コンクリートポール頂部キャップが変更になります。

北海道コンクリート工業株式会社

樹脂製キャップ構造

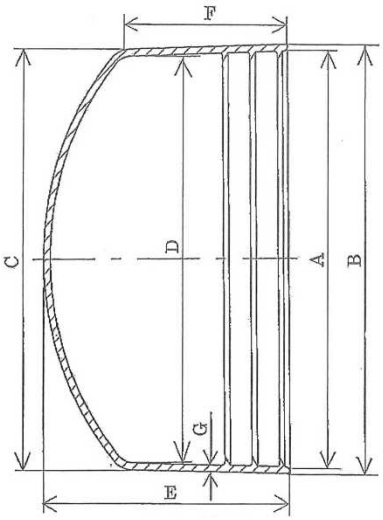
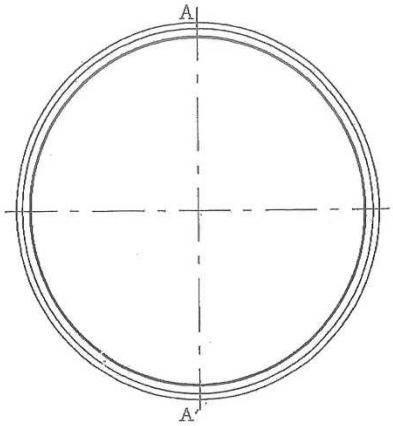
経年劣化等によるポール頂部のモルタル剥離の懸念に対し、更なる安全性の向上を図るため、従来の「モルタル仕上げ」から「樹脂製キャップ装着」に変更になります。

対　象　品　種　　：末口径 120φ製品、末口径 190φ製品
　　除外製品→NTT 単独柱、共架柱、末口径 220φ製品、カラー柱
色　　：黒色
材　質　　：エチレン・酢酸ビニル共重合樹脂

樹脂製キャップ装着後の断面図（立面断面図）　　※単位：㎜

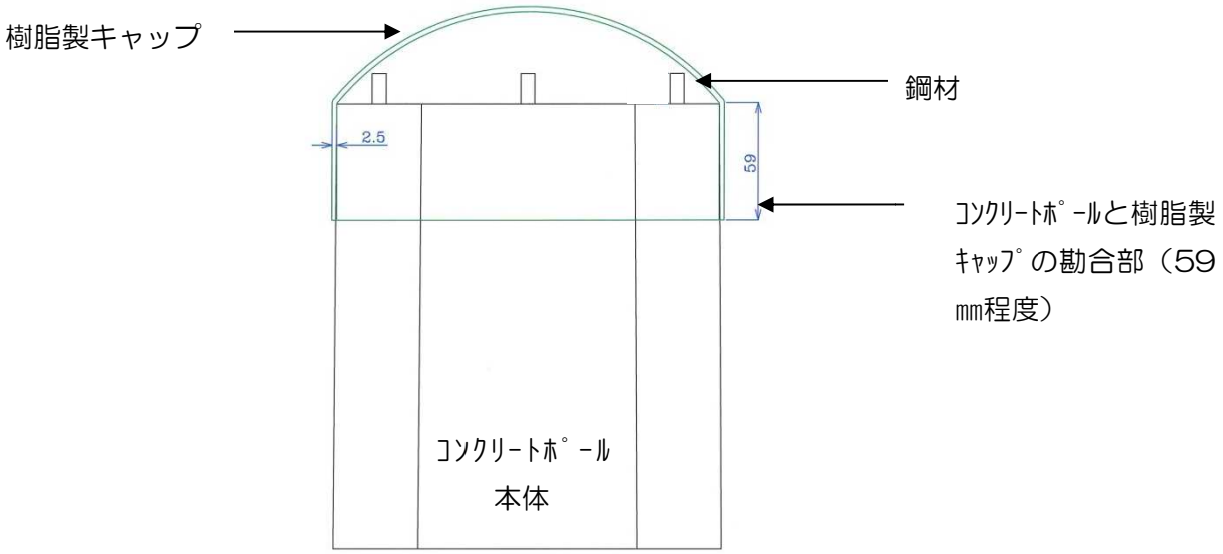
製造方法の変更

工程	従来	変更後
製品脱型	薄肉モルタル仕上げの剥落防止の為、キャップ同時整型を実施

同時成型用キャップは使用致しません。
下塗り作業	モルタル仕上げは本仕上げ前に、モルタル付着をよくするために下塗りプライマー塗布作業を実施	
モルタル仕上げ	下塗り作業実施後、ポール頂部へモルタル仕上げを実施。モルタルは、剥落防止のため、3層にて実施	
表面仕上げ	モルタル3層仕上げ後、表面仕上げを刷毛で実施	頂部に樹脂キャップ（黒色）を装着
完成
